SEPE « Les Mottes »

Dossier de Complément

DOCUMENT PRINCIPAL

JUILLET 2018

Photomontage n°68 depuis le 1^{er} étage du château : **éoliennes non visibles**

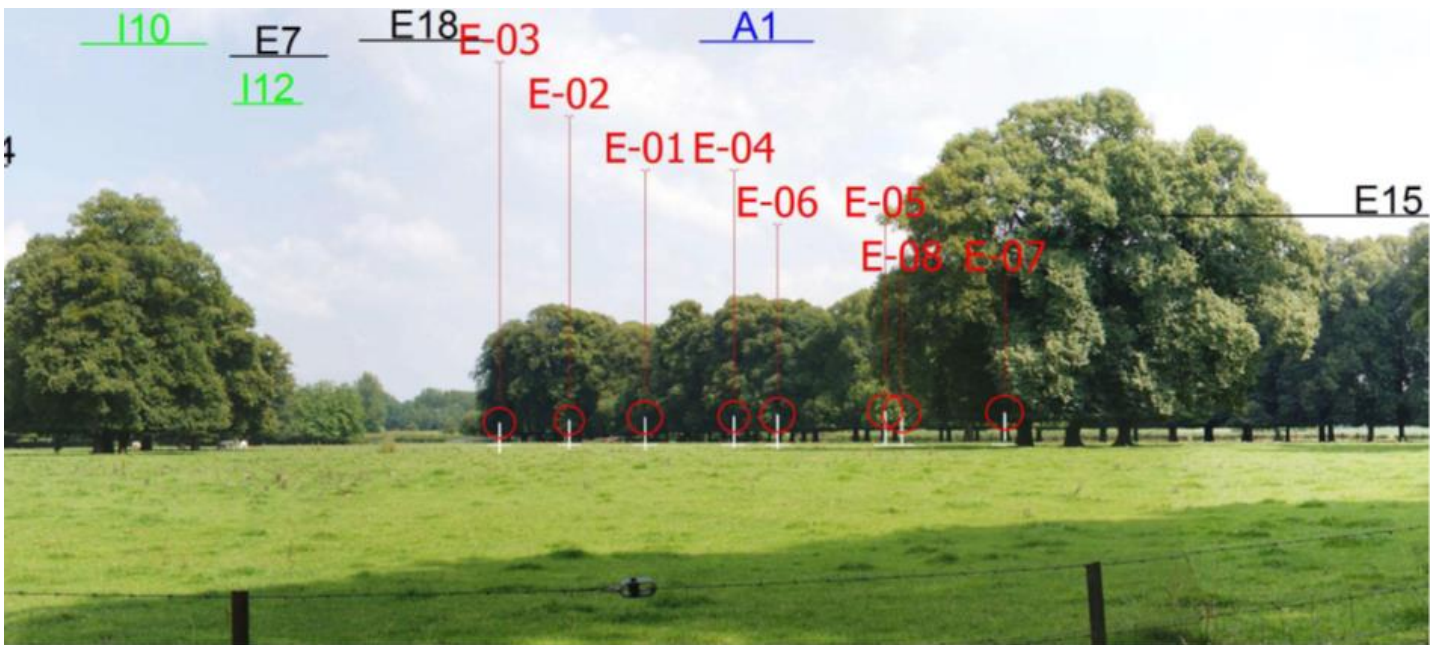
« Les compléments précédents n'ont pas permis de lever l'avis défavorable de l'UDAP »

Le photomontage n°68 montre que depuis le 1^{er} étage du château, les éoliennes ne seront pas visibles.

EXEMPLE AVEC LE PHOTOMONTAGE N°5

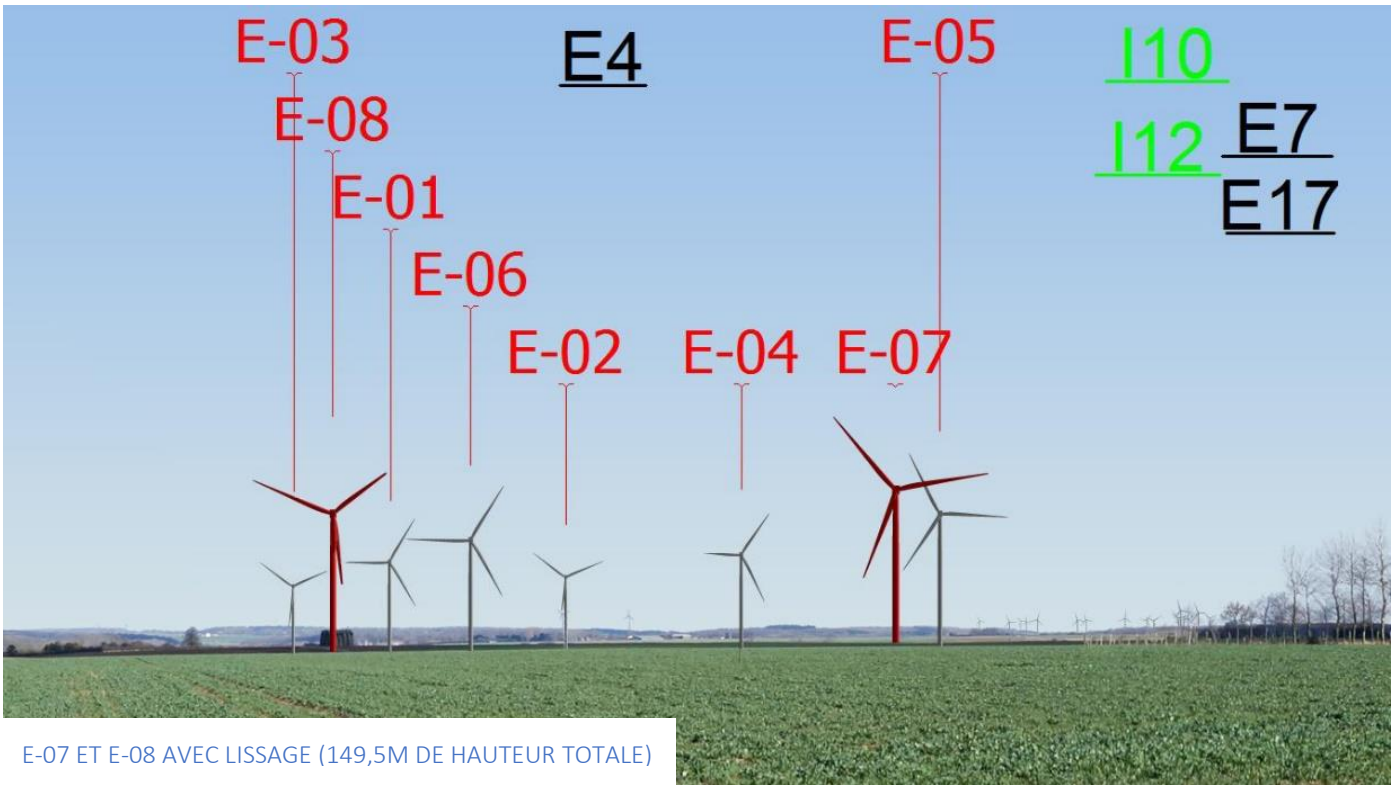
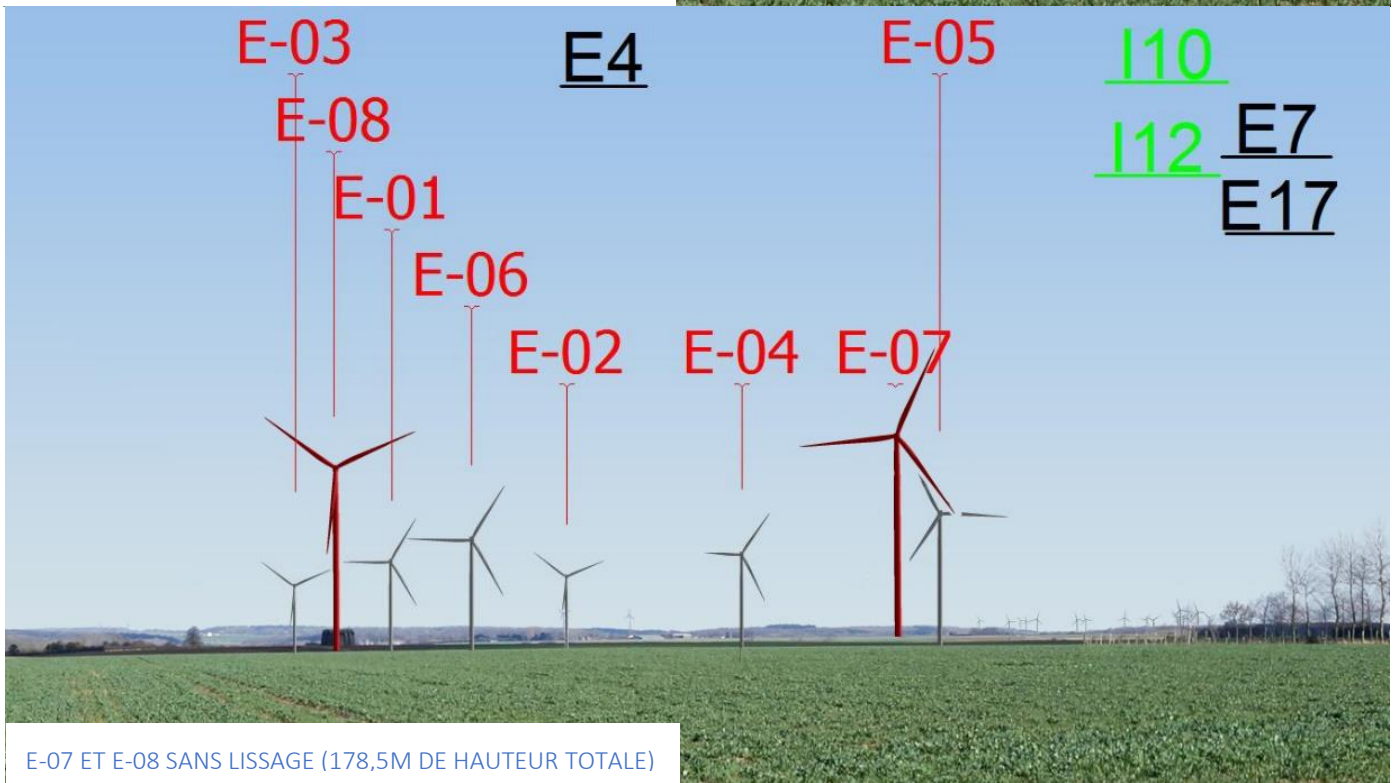
« L'argument de l'effet de lissage des hauteurs totales par le recours à des éoliennes de hauteurs de mâts différentes apparaît particulier dans la mesure où ce sont bien les hauteurs totales qui sont déterminantes pour l'implication et la détection de ces éléments étrangers et qui plus est animés, dans le paysage. Il n'est pas argumenté sur le fait que des mâts de taille réduite (des E07 et E08) de 91 m pour l'ensemble des éoliennes, et le « non lissage » qui en résulterait, serait moins performants au plan de l'environnement et de l'impact visuel.

Cet argument de lissage mériterait quelques explications et justifications complémentaires. »

E-07 ET E-08 AVEC LISSAGE (149,5M DE HAUTEUR TOTALE)

E-07 ET E-08 SANS LISSAGE (178,5M DE HAUTEUR TOTALE)

→ L'emprise verticale du projet est réduite lorsque le mât des éoliennes E-07 et E-08 est réduit à 91m.

Carte 8 - Plan détaillé de l'installation

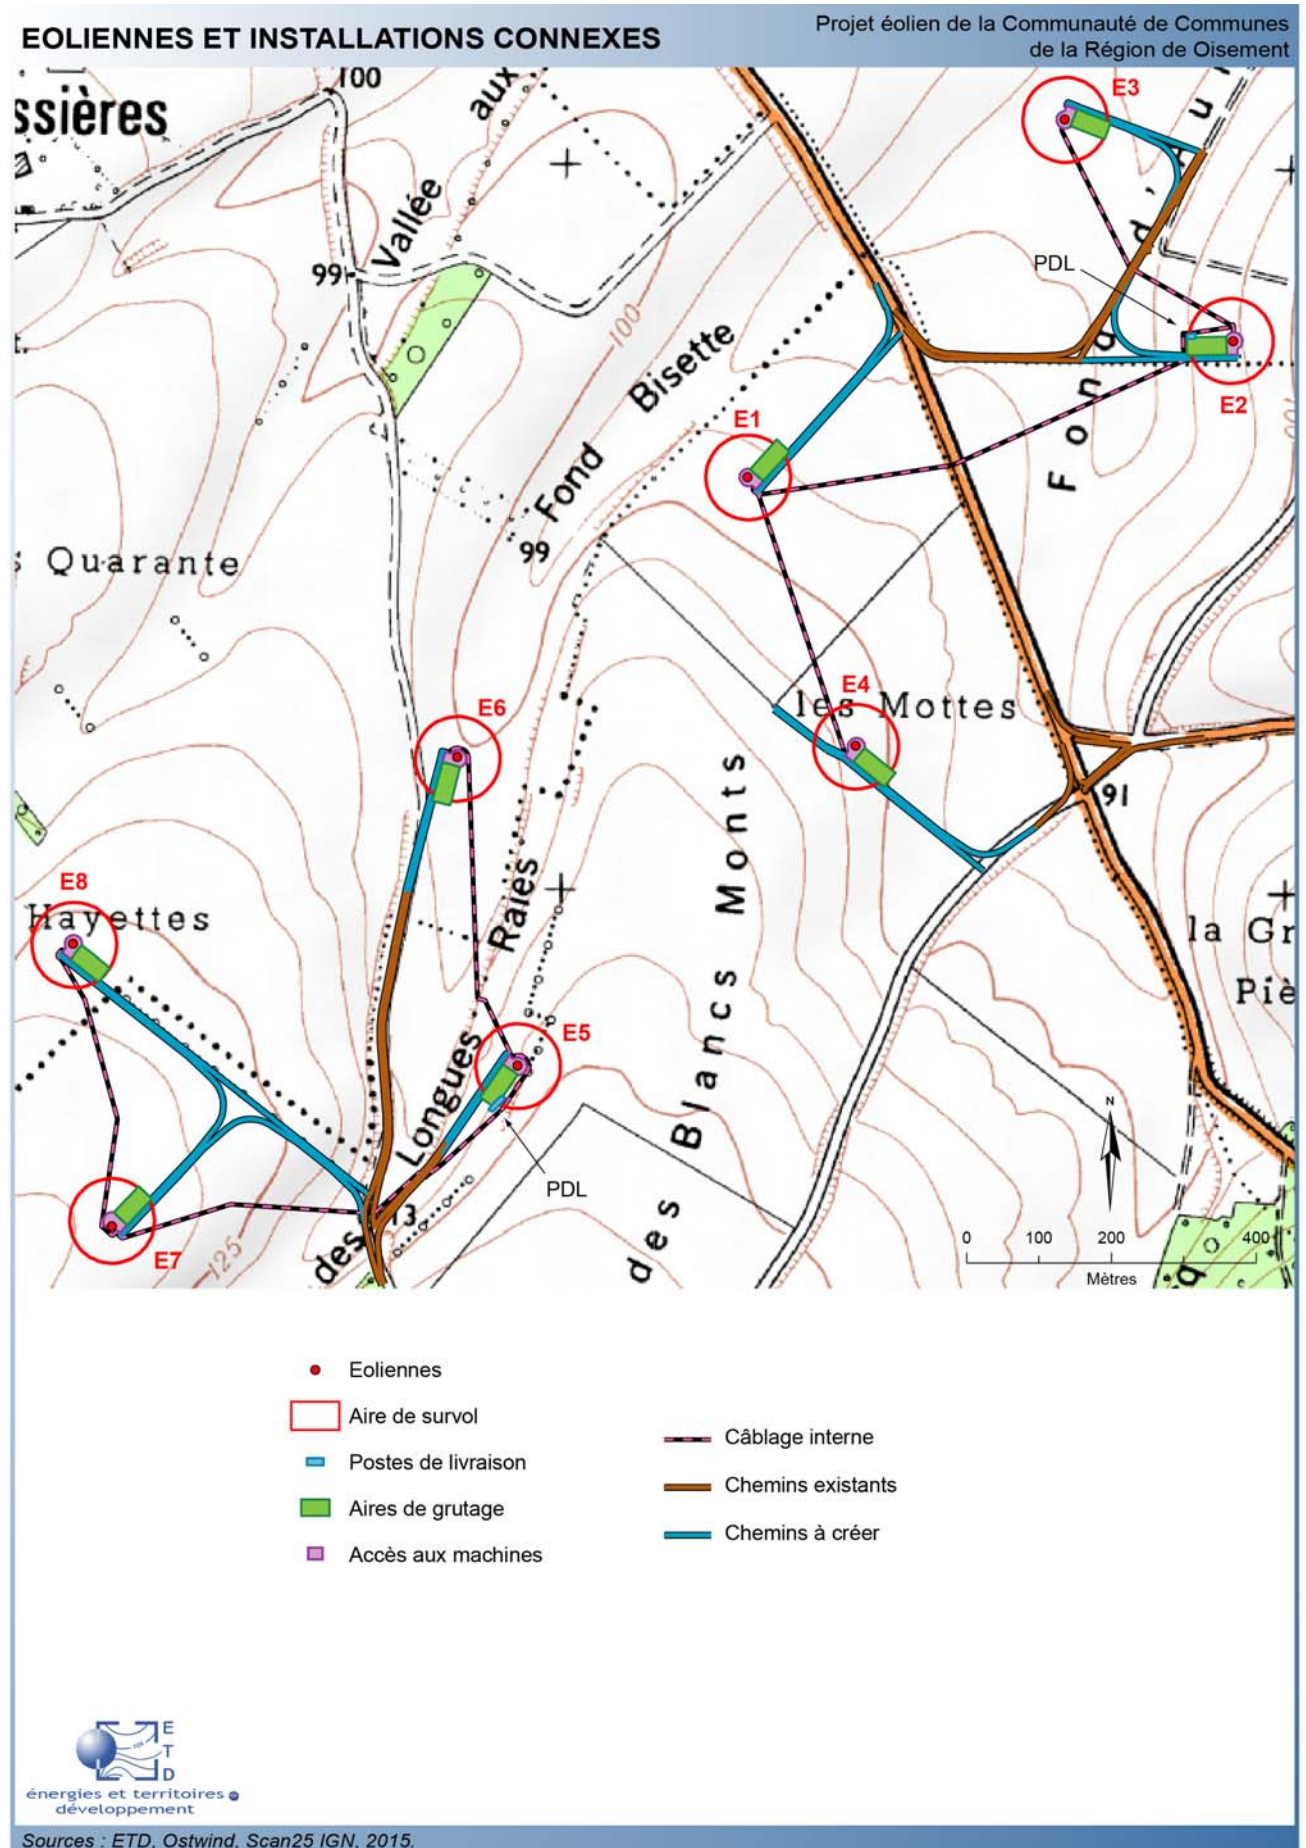
« Certains câblages autres qui ne sont pas « câblages intérieurs » figurent encore comme tels de par la charte graphique de leurs tracés et la légende des plans, notamment aux pages 23 de l'EI ainsi que 42 et 43 des EDD, et sur le plan U 10.2 page 31/88 pour Mottes et pour Havettes, ainsi qu'à divers endroits du Volet paysager.

- ✓ Carte 5 page 24 de l'étude d'impact(cf. étude d'impact mise à jour en [Annexe 11](#))
- ✓ Cartes en page 42 (version V117) et 43 (version N117) de l'étude de dangers (extraits disponibles en [Annexe 9](#)).
- ✓ Plan U10.2 page 31/88 du dossier d'urbanisme (extraits disponibles en [Annexe 9](#)).
- ✓ Carte 45 page 172 de l'expertise paysagère(extraits disponibles en [Annexe 9](#)).
- ✓ Carte 22 et carte 23 de l'atlas d'expertise écologique (devenues respectivement cartes 22 et 25 cf. [Annexe 10](#)).
